수 정 내 용

도명 SMAJ-H4-TRUP VER.2

도번 AD00163-7/1

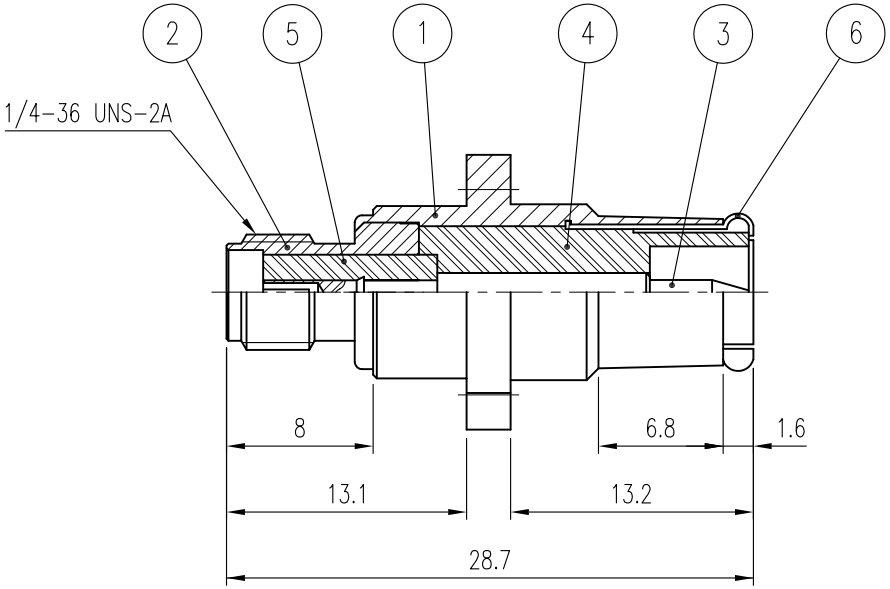
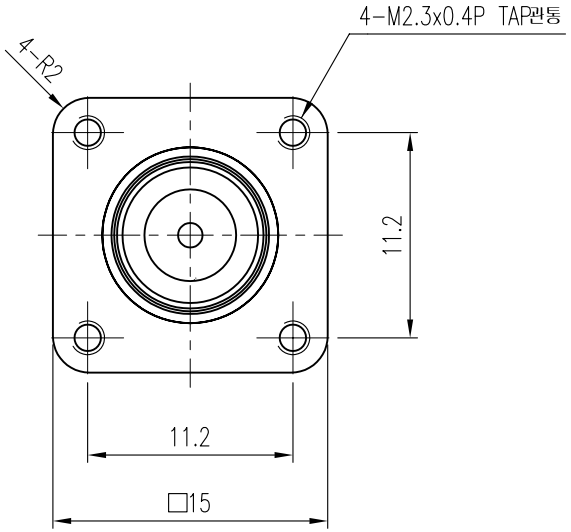
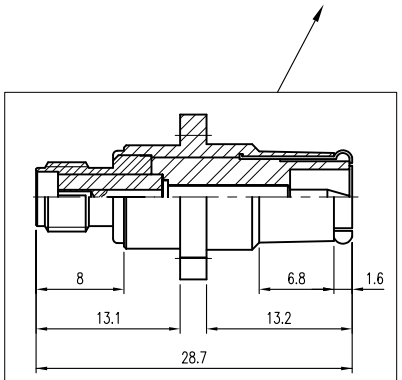
부호	내 용	수정자	승인자	년 월 일
1	원가절감 (설변No.연구2006-092) (PIN 형태 변경 및 절연체 변경 BODY 도금변경)	김인철	최충락	2006. 4. 11.
2	부적합 개선 (설변No.연구2006-116) (BODY내 절연체 삽입곤란 CODE 변경 HA015->HA219)	김인철	윤상진	2006. 5. 19.

품번	품 명	수량	재 질	표면처리	비 고
	6	JACK	1	BeCu	Nickel Plate	J6001
2	5	INSULATOR	1	TEFLON		HA219 ~~HA015~~
1	4	INSULATOR	1	TEFLON		HA014
1	3	CONTACT	1	BeCu	Gold Plate	EA013
	2	BODY	1	MBsBD	Nickel Plate	DA184
1	1	BODY	1	MBsBD	Gold Plate ~~Nickel Plate~~	DA017
